Nota informativa PIANI - 384 - 2020 - Piano Attuativo denominato “ Piano di via G.B.di Vico “
depositato con P.G. n. 20200049758 del 12-03-2020

Richiedenti: PI.DA S.P.A.

Intervento di Piano di lottizzazione per attuazione area di trasformazione AT2b_10, via Vico - via Firenze, loc. Le Macine quale Attuazione della scheda di trasformazione AT2b_10 del P.O..

Istruttoria Urbanistica

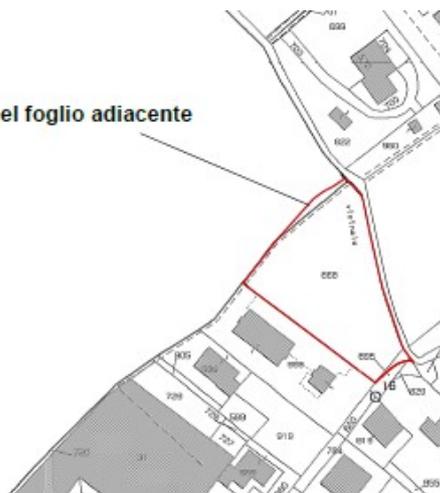
1. per quanto concerne l'individuazione degli standard da conferire anche secondo quanto calcolato, sia in relazione che negli elaborati, si comprende che i promotori abbiano inteso (erroneamente) che quanto non reperito nel lotto di via G.B. di Vico sia da imputare per quota alla cessione dell'area su via Firenze.

Si ritiene pertanto che la proposta in oggetto non sia congruente con la norma richiamata in quanto la l'area in via Firenze deve essere ceduta per la perequazione urbanistica e non a titolo di standard.

Non risulta negli atti sin qui trasmessi e valutati alcuna monetizzazione che calcolata, concorrerebbe alla realizzazione delle urbanizzazioni su via Firenze nell'area del parcheggio.

Il computo di mq 26,5 su via Vico quale standard non è corretto, in quanto la viabilità comprende i marciapiedi.

parte ricadente nel foglio adiacente

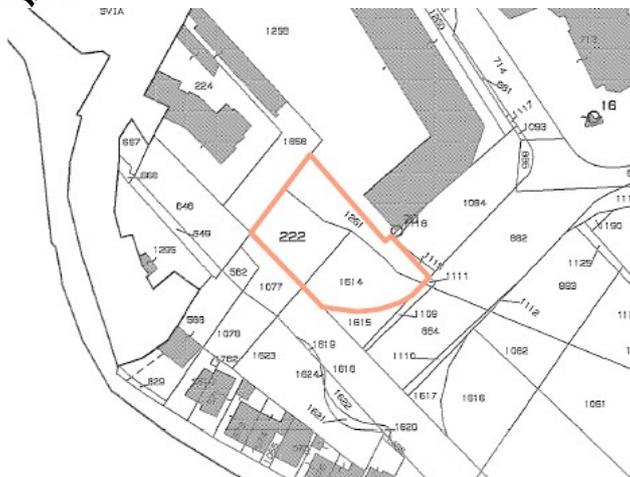
3. La perimetrazione dell'area fondiaria di via di G.B. Vico insiste al FG. 66 (e non 67 come riportato in istanza del Piano) e comprende la particella n. 868 più porzione di altre non citate in istanza e forse anche negli elaborati (n. 965,...) ed altro foglio non citato. Occorre chiarire completando il quadro reale dello stato di fatto non tanto per disporre dei dati teorici di Superficie territoriale ed area fondiaria in quanto la Superficie edificabile rimane stabilita dalla scheda di trasformazione, quanto per evitare che obblighi, servitù, titolarità del suolo rientrino con certezza nell'ambito dello schema di atto d'obbligo.

Per quanto concerne le verifiche catastali sulla somma delle particelle di Via Firenze si osserva che il dato della scheda di trasformazione (mq 1978) non corrisponde ai dati di visura (mq 1942). Farà fede il dato misurato ed eventualmente rettificato. Per quanto emerge dall'atto preliminare di vendita si ritiene che se non si pervenisse al contratto entro la data di adozione sarà sufficiente una dichiarazione sostitutiva di atto notorio dove tutti i proprietari pro-quota dichiarano di essere avveduti e del Piano presentato e sottoscrivono implicitamente i relativi elaborati. A questo proposito si evidenzia che la quota a carico di Salvadori (per la particella n.1614, eredità Giuseppe) Ester sia da verificare attraverso
